Fachada lazer D

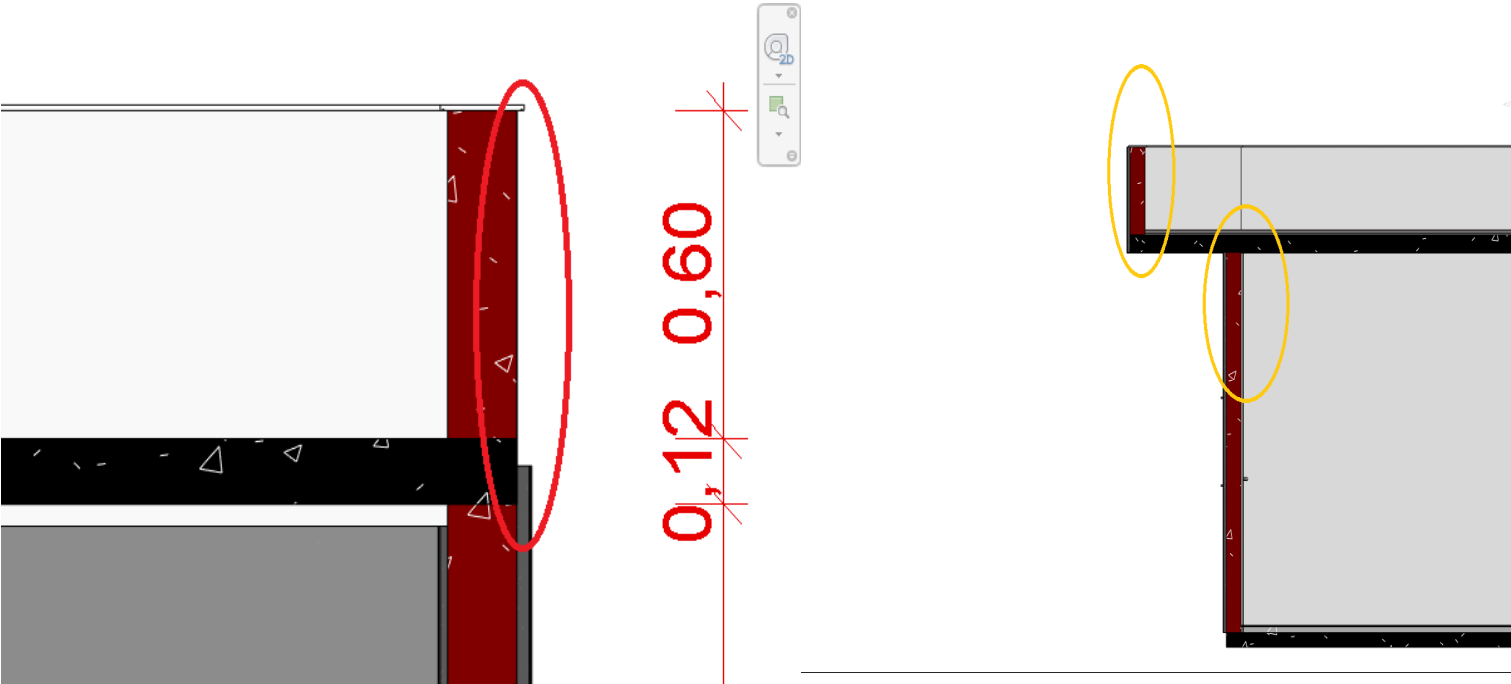
Por gentileza, modelar as camadas de parede até o topo da platibanda, verificar todas as ocorrências

Ações	Descrição	Data Ação	Novo Vencimento	Responsável	Realizado por
	Visto na R01 que as camadas foram ajustadas	2021-10-28T20:47:16+00:00		coordenacao@chaconengenharia.com	coordenacao@chaconengenharia.com
	camadas da parede modeladas na até o topo da platibanda	2021-10-07T15:26:41+00:00		bruno@chaconengenharia.com	bruno@chaconengenharia.com
	sem comentários	2021-09-21T13:46:36+00:00		coordenacao@chaconengenharia.com	coordenacao@chaconengenharia.com
